Fyrirspurn til skipulagsfulltrúa

Bergstaðastræti, milli skólavörðustígs og Laugavegar – göngugata, USK23050235

UMSÖGN

Umsögn um tillögu húseigenda og rekstraraðila við Bergstaðastræti, milli Skólavörðustígs og Laugavegar um að sá hluti götunnar verði göngugata.

Yfirlitsmynd af gatnakerfi svæðisins. Götukaflinn sem óskað er eftir að verði göngugata er innan rauða hringins. Núverandi göngugötur eru grænar og vistgötur appelsínugular. Núverandi akstursstefnur (einstefnur) merktar með bláum örvum.

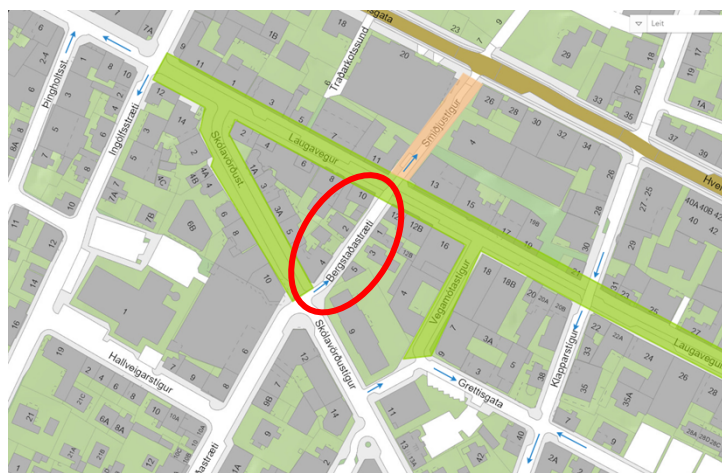
Götukaflinn sem um ræðir er á jaðri göngugötusvæðis, liggur á milli Skólavörðustígs og Laugavegar sem eru göngugötur. Lítið rými er fyrir gangandi og hjólandi vegfarendur á götunni í dag, gangstéttar eru mjóar (innan við 2 m) og akstursleið liggur til norðurs þar sem bílastæði eru samsíða akstursleiðinni austan til. Tvö bílastæði eru fyrir hreyfihamlaða, annað efst við Skólavörðustíg og hitt neðst við Laugaveg. Ómögulegt er, við núverandi aðstæður, að aðlaga gangstéttar að inngöngum Laugavegar 12 og Bergstaðastrætis 3, til að bæta aðgengi svo vel sé. Gerðar hafa verið tilraunir með hvílustæði með góðum árangri.

Gatnakerfið í nágrenni þessa hluta Bergstaðastrætis einkennist af einstefnugötum. Þannig er einstefna til suðurs á Klapparstíg og Vitastíg og til norðurs á Frakkastíg og Bergstaðastræti. Mikilvægt er að halda í þetta net til að sú umferð ökutækja sem þarf að komast um, t.d. vegna vörudreifingar, dreifist jafnar og komist sem stysta leið að og frá svæðinu.

Með hliðsjón af framangreindu mælir skrifstofa samgangna og borgarhönnunar ekki með því að Bergstaðastræti milli Skólavörðustígs og Laugavegar verði breytt í göngugötu. Skrifstofan mun þess í stað taka það til nánari skoðunar að götukafliinn verði vistgata þar sem bílastæði verði fjarlægð að stærstum hluta, líkt og er á Smiðjustíg í beinu framhaldi af Bergstaðastræti. Hægt er að breyta götunni í vistgötum með tiltölulega litlum tilkostnaði en æskilegt væri að fjármagn fengist til að endurgera götuna í sama anda og Smiðjustígur í framhaldinu, þ.e. endurgera yfirborð í einum fleti án kantsteina, bæta aðgengi við innganga og bæta gróður og lýsingu.
